# RESPUESTA ACLARATORIA DEL ESTUDIO DE IMPACTO AMBIENTAL CATEGORIA II

## PROYECTO: TERMINAL DE SERVICIOS MARÍTIMOS: ÁREA DE MANIOBRA Y PONTÓN

PROMOTOR: OCEAN POLLUTION CONTROL, S.A.

Se presenta información en respuesta a la solicitud realizada por el Departamento de Evaluación de Estudio de Impacto Ambiental, mediante nota de DEIA-DEEIA-AC-0159-2707-2023 (**PRIMERA SOLICITUD**), en el marco del proceso de evaluación del estudio de impacto ambiental categoría II del proyecto “**TERMINAL DE SERVICIOS MARÍTIMO: ÁREA DE MANIOBRA Y PONTÓN**”. A continuación, lo indicado

**IMAGEN 2. ÁREA DE FONDO DE MAR A SOLICITAR EN ADENDA (PUNTOS DE COORDENADAS)**

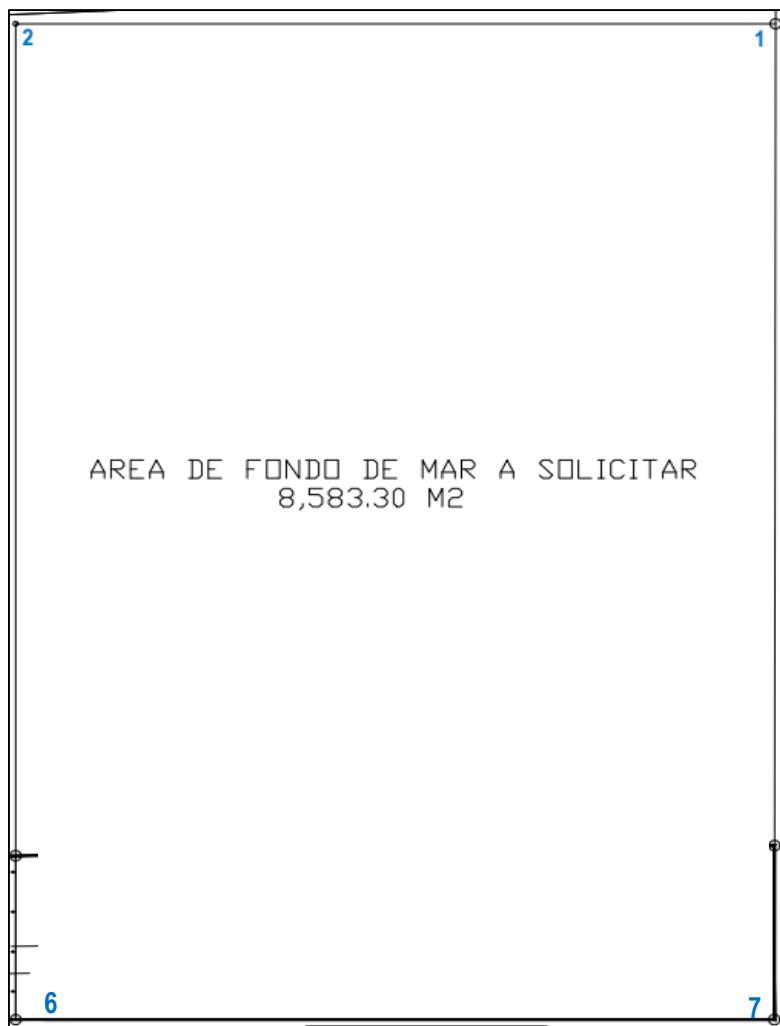
- a. **Aclarar la superficie del área total del proyecto, área de fondo de mar adicional para maniobras y área de fondo de mar adicional para pontón, y presentar las coordenadas correspondientes que permitan generar el polígono de DIAM. Se deben incluir las**

**coordenadas de los 600.7 m<sup>2</sup> que están en la concesión otorgada, ya que fueron incluidos en los 9,184 m<sup>2</sup> de área total del proyecto.**

**Respuesta:** El área total del proyecto es 9,184.00m<sup>2</sup> y comprende el área del pontón y la de maniobra. Dentro de los 9,184.00m<sup>2</sup>; se incluye un área de 600.70m<sup>2</sup> que está bajo el contrato de concesión No. A-2005-2020 y otra área de 8,583.30m<sup>2</sup>; que está fuera del contrato de concesión citado pero que se gestionará, a través de una adenda al contrato de concesión ante la Autoridad Marítima de Panamá (Ver anexo 1 de este informe). No obstante, para mayor comprensión se presentan las siguientes tablas:

### IMAGEN 1. ÁREA TOTAL DEL PROYECTO (PUNTOS DE COORDENADAS)

## IMAGEN 5. MOPLA

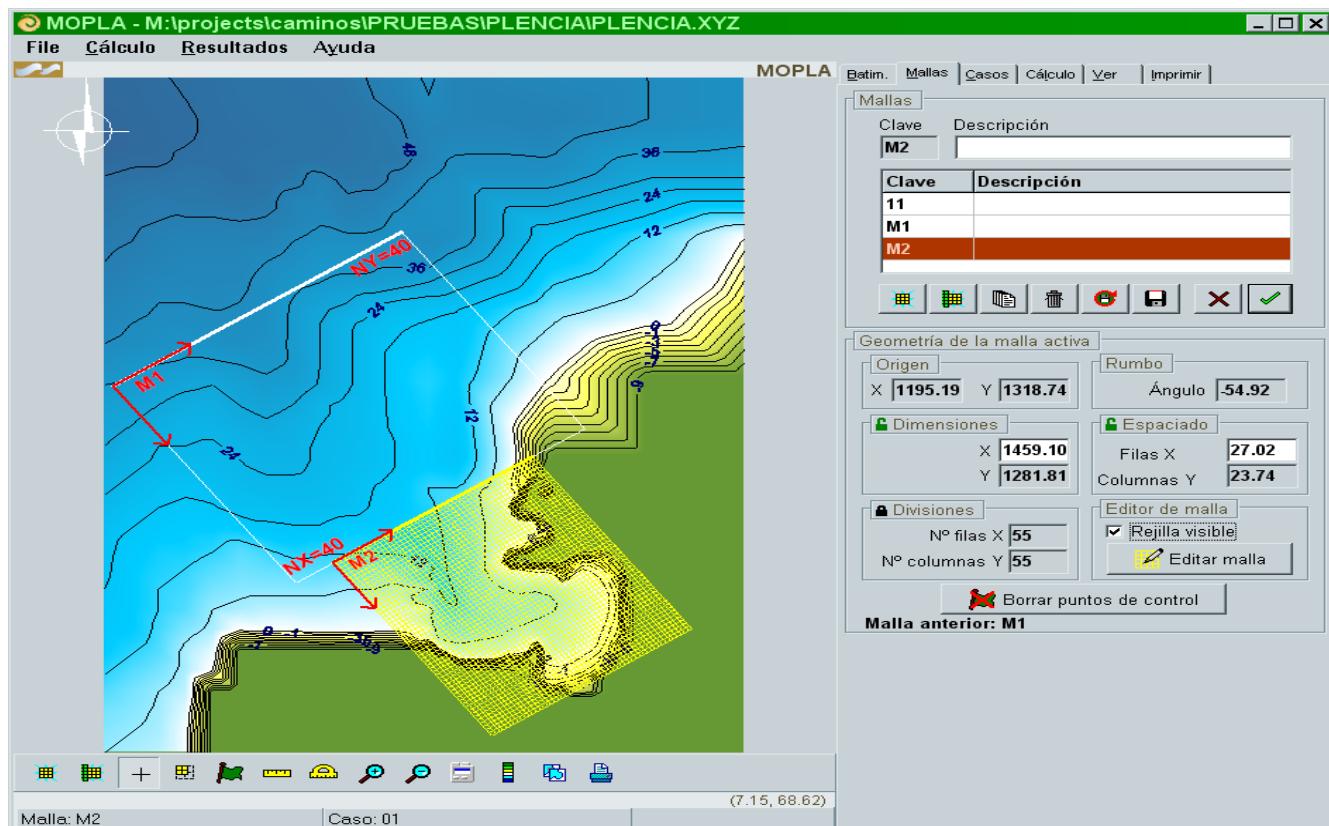
10. En la página 57 del EsIA, se indica "... Según los datos facilitados por el promotor del proyecto, del resultado de la modelación de propagación de oleaje, corriente y evolución morfodinámica de playas (MOPLA) en la que las alturas de las olas significativas, registran su máximo de 4.32m (1997) y la mínima de 2.02m (2000)". Sin embargo, no se presenta dicha modelación, por lo que se solicita:

**o. Presentar modelación de propagación de oleaje, corriente y evolución morfodinámica de playas.**

**Respuesta:** Para la descripción del punto de Corrientes, mareas y oleaje se utilizó los datos facilitados por el promotor, el cual obtuvo de corridas del modelo de propagación de oleaje, corriente y evolución morfodinámica de playas MOPLA, mismo que permite simular la propagación del oleaje desde profundidades indefinidas hasta la línea de costa. A partir de este oleaje, se lleva a cabo el cálculo de corrientes inducidas en la zona de rompientes y finalmente se simula la evolución morfodinámica de una playa. MOPLA a su vez incluye otros modelos como:

No obstante, se presenta imagen de MOPLA, la cual se obtuvo de la página web del citado instituto, para referencia de la modelación.

Levantamiento Topográfico - Hidrográfico  
Ocean Pollution Control S.A.  
Diciembre - 2021

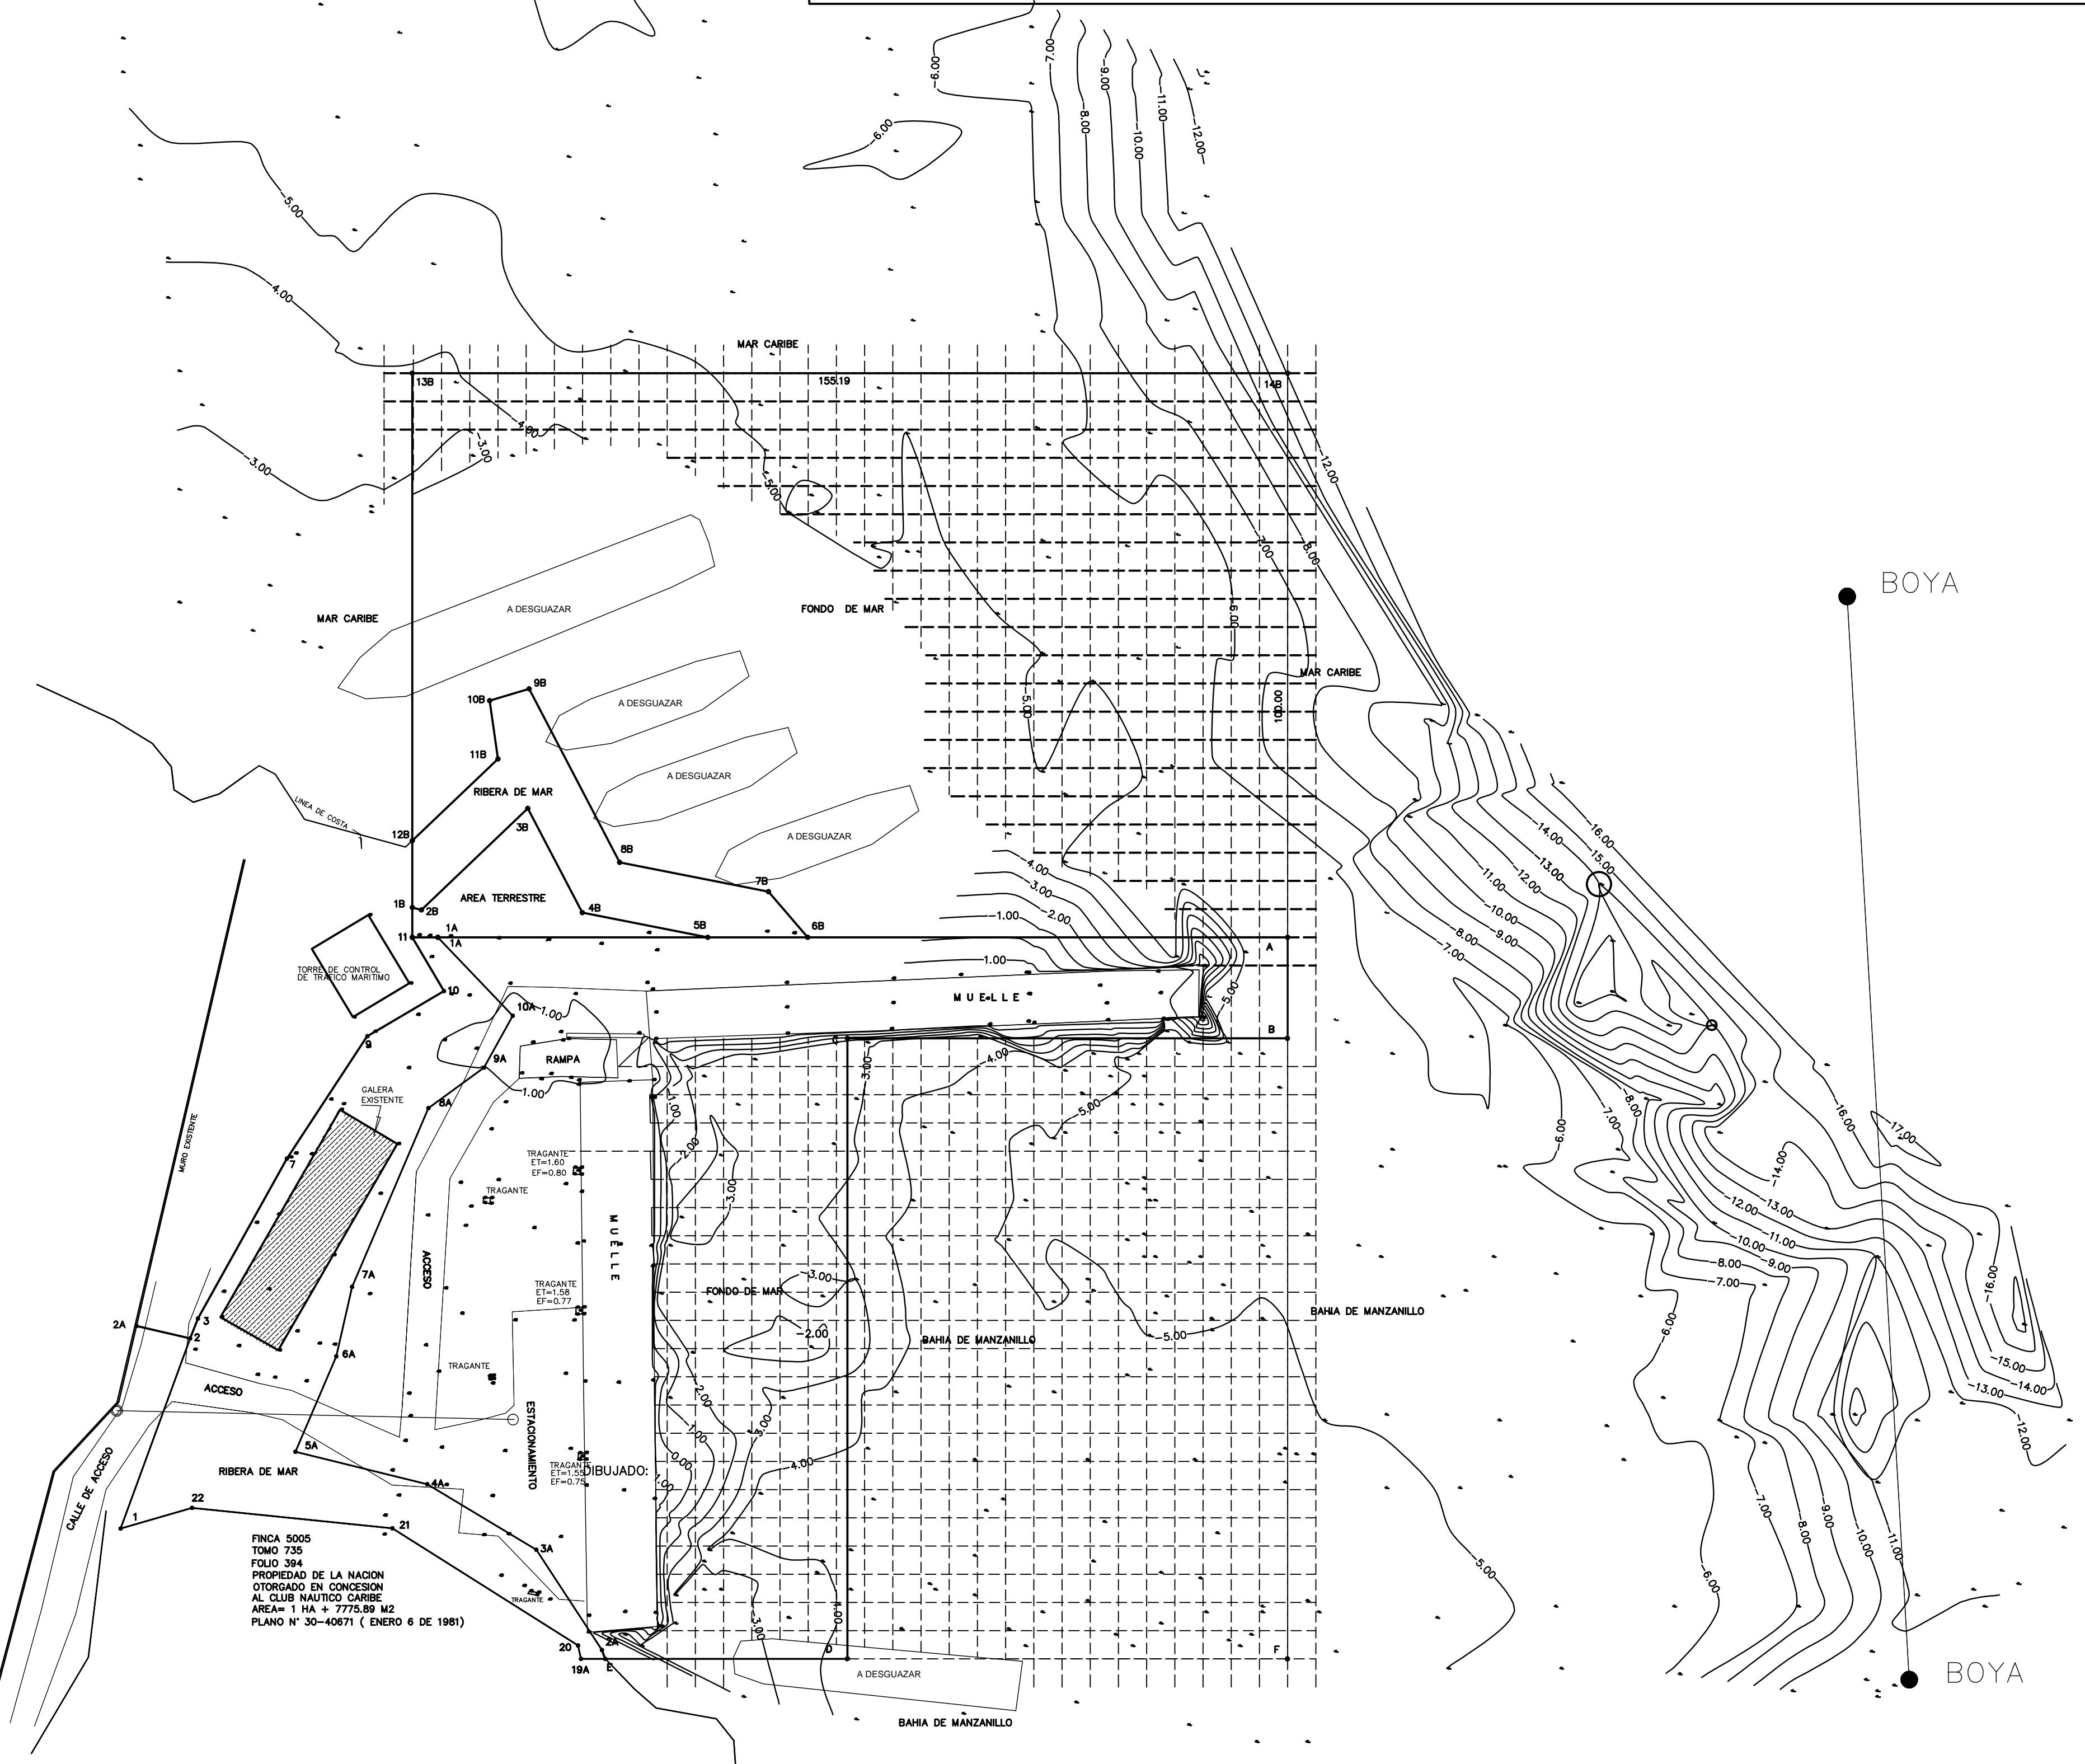
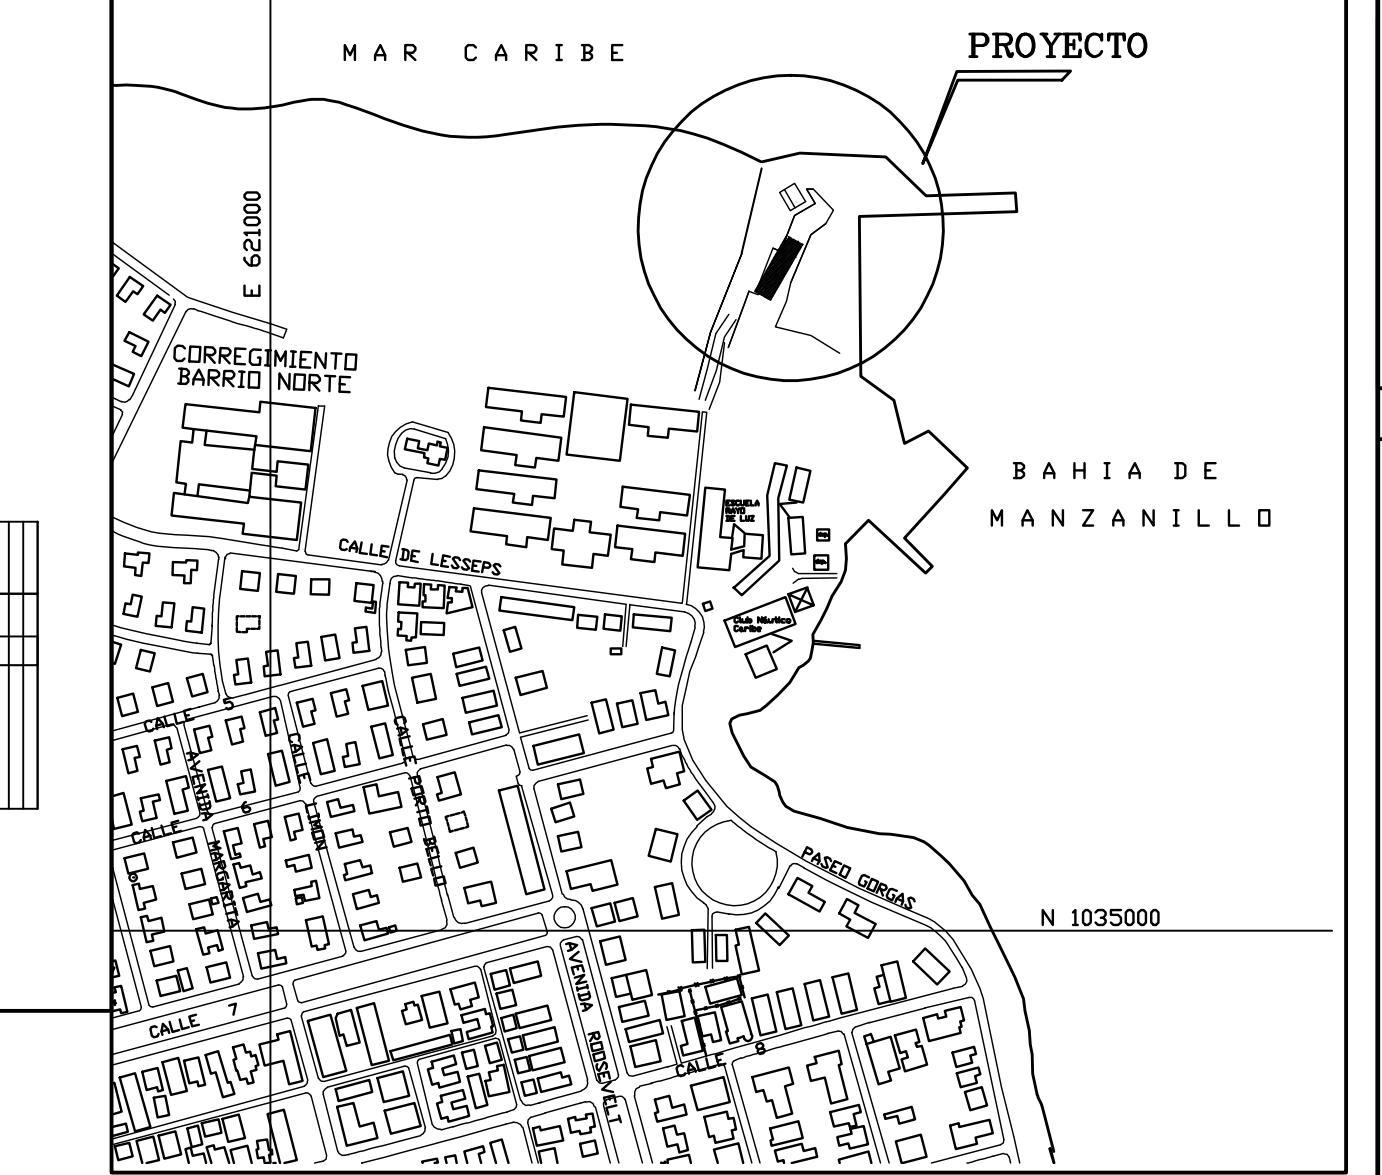
9. En la página 52 del EsIA, punto 6.4. Topografía, se indica "... Para la topografía del área de estudio se basó en la batimetría realizada por Manuel de Jesús Rumbo, en la que los isogramas señala profundidades entre la 5 m. Ver anexo 2". Sin embargo, en el anexo 2 no se presenta la batimetría. Por lo que se requiere:

**n. Presentar la batimetría del área del proyecto**

**Respuesta:** En el anexo 3 de este informe, se presenta el informe y el plano de la batimetría.
